**Avis de la Mission régionale d'autorité environnementale
de la région Nouvelle-Aquitaine
relatif à la création du parc éolien
« Petit Bos »
sur la commune de Milhac-de-Nontron (24)**

n°MRAe 2019APNA173

Localisation du projet : Commune de Milhac-de-Nontron (24)
Maître d'ouvrage : SARL CHAMPS GAZANIA
Avis émis à la demande de l'Autorité décisionnaire : Préfet de la Dordogne
En date du : 23 octobre 2019
Dans le cadre de la procédure d'autorisation : Autorisation environnementale ICPE
L'Agence régionale de santé et le Préfet de département au titre de ses attributions dans le domaine de l'environnement ayant été consultés.

Carte 73 : Localisation des aménagements vis-à-vis des enjeux liés à l'avifaune

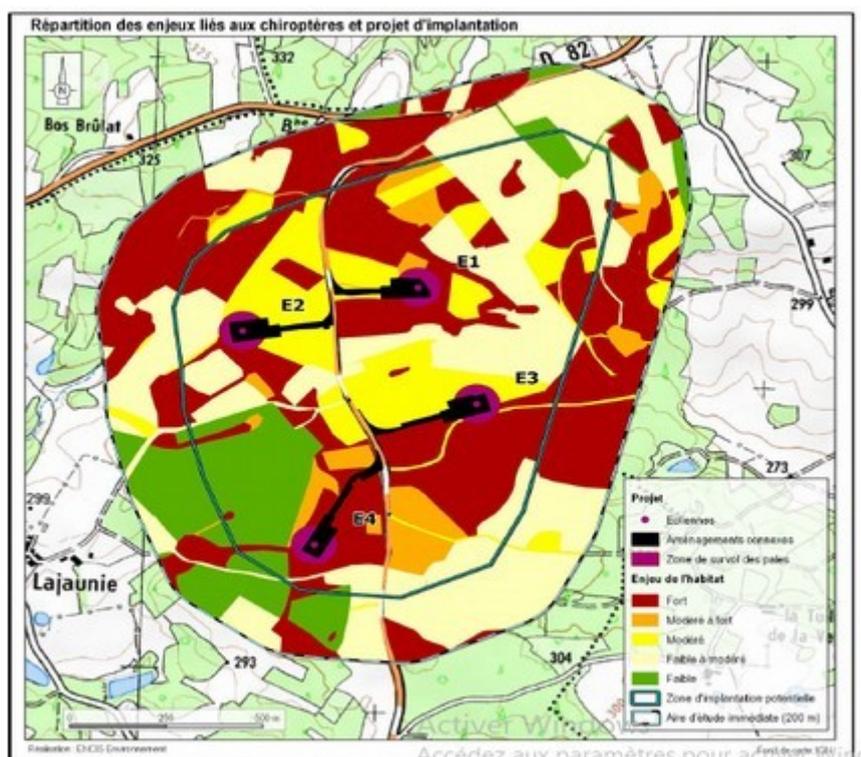
La MRAe relève l'absence d'analyse du dérangement sur les espèces nicheuses : des périodes d'arrêt des machines seraient à envisager au cours de ces périodes. Par ailleurs, l'axe migratoire est emprunté par plusieurs espèces d'oiseaux à fort enjeu et sensibles au risque de collision. Des mesures de bridage seraient également à envisager à ces périodes au cours des deux premières heures de la nuit et deux heures avant le lever du soleil pour les migrateurs nocturnes, notamment lors des migrations des grues cendrées.

Carte 63 : Seconde optimisation de la variante retenue

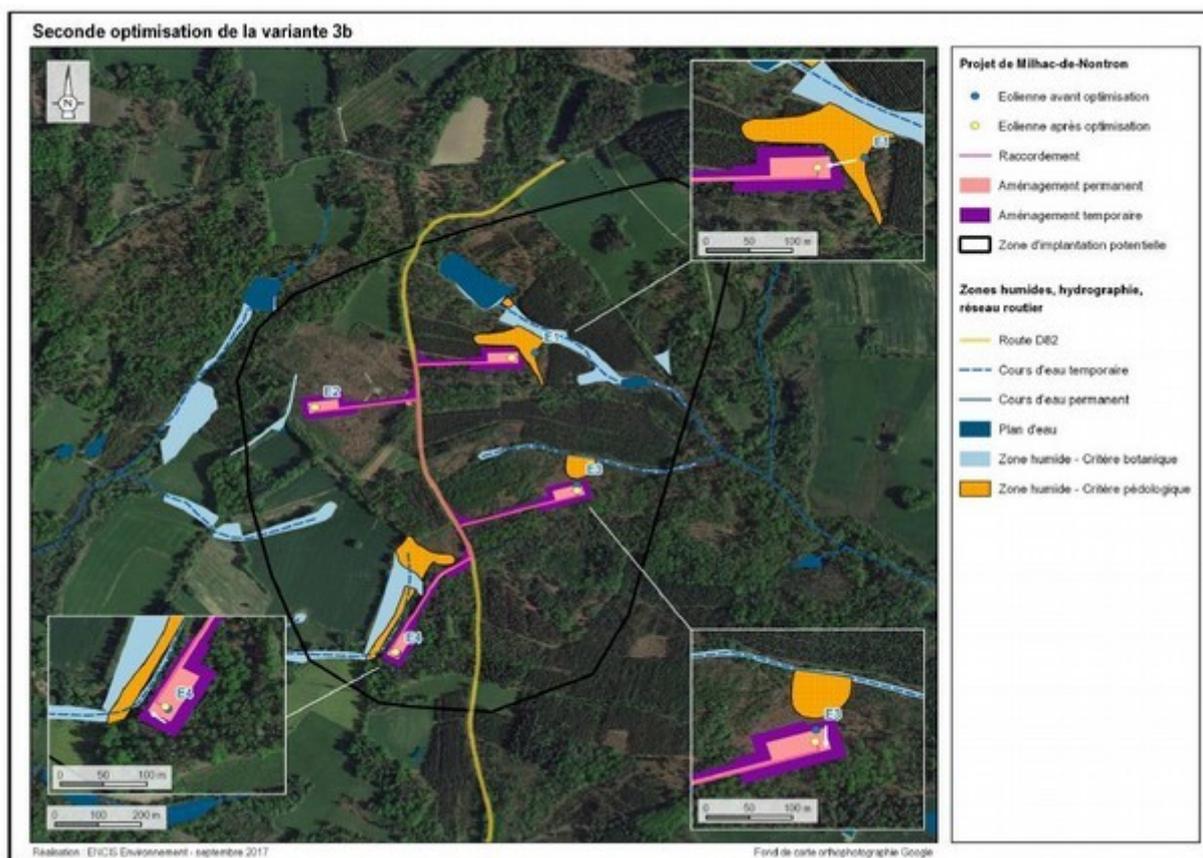
- concernant le choix réalisé, des efforts d'évitement des zones humides recensées sont réalisés pour les éoliennes concernées E1, E3 et E4, mais leur proximité avec ces zones humides ne permet pas de s'assurer que la réalisation des fondations des éoliennes ne compromettra pas leur fonctionnalité et leur pérennité ;
- le pétitionnaire s'affranchit sans argumenter des recommandations de la SFPEM¹¹ qui préconise un éloignement de 200 mètres entre les éoliennes (bout de pale) et les linéaires boisés (canopée), distances que ne sont pas respectées quelles que soient les éoliennes.

La MRAe considère que le choix du site retenu pour l'implantation du parc reste insuffisamment justifié au regard de l'état initial du milieu naturel et des enjeux associés notamment pour l'éolienne E4 qui cumule des enjeux forts (distance à la canopée, proximité d'un cours d'eau, en secteur enjeu chiroptérologique fort). Elle estime que la démarche d'évitement/réduction d'impact sur le site n'est pas totalement aboutie. L'étude d'autres choix alternatifs d'implantation de l'éolienne E4 aurait mérité d'être poursuivie pour permettre des évitements et des réductions d'impacts plus satisfaisants sur le milieu naturel.
